Oggetto: Realizzazione nuovo impianto agrivoltaico da 47 MW in Cavaglià (BI), Santhià, Carisio, Formigliana (VC), della “ECONERGY SOLAR PARK 3” S.r.l. – Procedura di concerto con Provincia VC - Osservazioni Circolo Tavo Burat

Il “*Circolo Tavo Burat – Pro Natura*”, nel pubblico interesse, presenta le seguenti osservazioni.

3) CARATTERISTICHE DEGLI IMPIANTI AGRIVOLTAICI

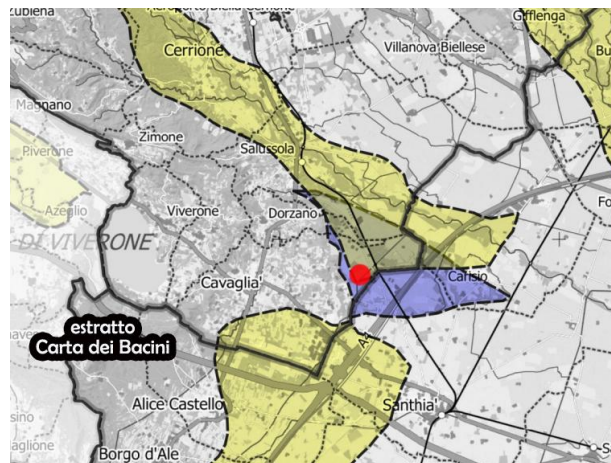
c) non danneggi le sistemazioni agrarie del suolo e le opere accessorie insistenti sull'area;

Ad avviso di questo Circolo le indicazioni delle linee guida sono chiarissime e l'abbandono di attività caratterizzate da marchi DOP o DOCG non soddisfano il criterio di mantenimento dell'indirizzo produttivo e conseguentemente la conduzione delle verifiche del Principio di Continuità, ovvero che l'analisi e il rapporto tra $V_p/(V_A)$ sia $\geq 0,7$ risultano improprie (vanno condotte solo nel caso di variazioni di indirizzo agricolo non DOP) e confusive: se c'è l'abbandono della coltura DOP o DOCG non può esserci un campo agrivoltaico.

L'impossibilità nel proseguimento della coltivazione del riso non è peraltro correlata all'effetto ombreggiamento dei pannelli ma ai limiti intrinseci di questa tecnologia di operare in ambienti umidi. Il problema va dunque capovolto: in un'area risicola **sono gli impianti proposti a non essere in grado di svolgere congiuntamente la produzione energetica e le attività risicole, ovvero non sono impianti agrivoltaici.**

4) Cumulo impianti

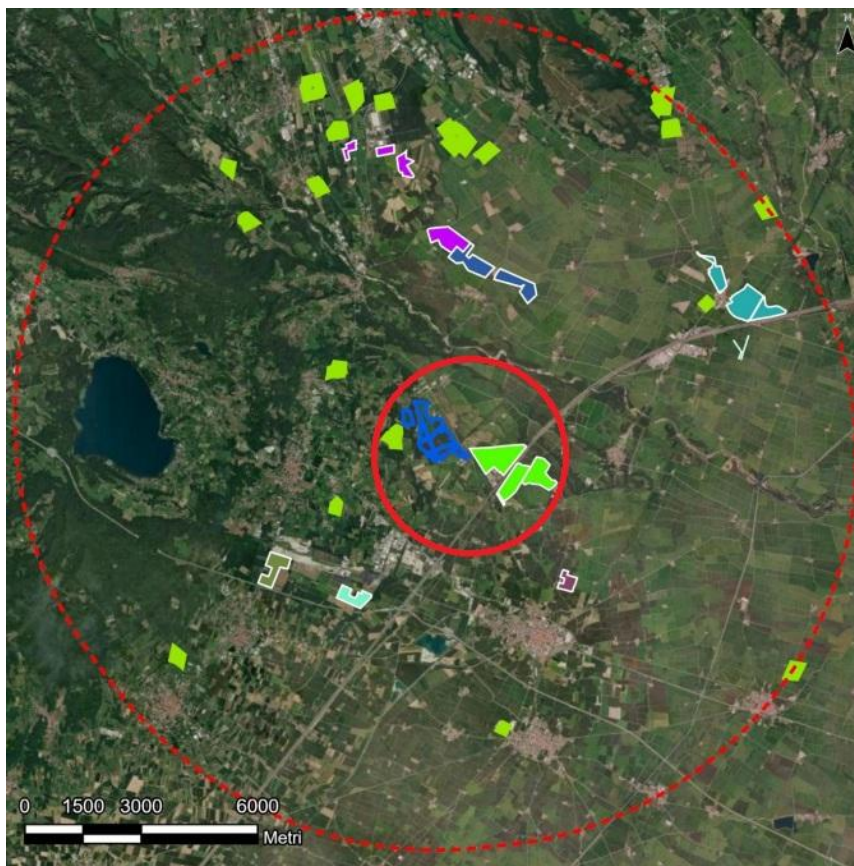
Gli impatti cumulativi, con riferimento ad altri impianti FV-AV, sono stati valutati dal Proponente su un'area buffer con raggio di 10 km. L'incremento dell'area di indagine rispetto agli obblighi normativi non risolve i limiti dell'analisi condotta per ragioni metodologiche: l'assenza di criteri all'uopo definiti a livello regionale e/o provinciale per valutare con maggior oggettività questi impatti (altre regioni, come ad esempio la Puglia, hanno disposto criteri più cogenti a cui riferirsi, anche se solo con effetti per gli impianti fotovoltaici).

Non è stata peraltro svolta dal Proponente una valutazione sulla concentrazione di questi impianti su area più ristretta. Se si valuta la superficie destinata a impianti solari nell'area buffer baricentrica con raggio di circa 2,5 km, includendo il limitrofo impianto di EverGreen, si può valutare che la somma delle aree a destinazione energetica FER solare è più di un terzo dell'area del buffer, pari a circa 800 ettari (si veda immagine successiva). Un quantitativo che altera notevolmente la destinazione di uso dei suoli, l'identità dei luoghi e il paesaggio.
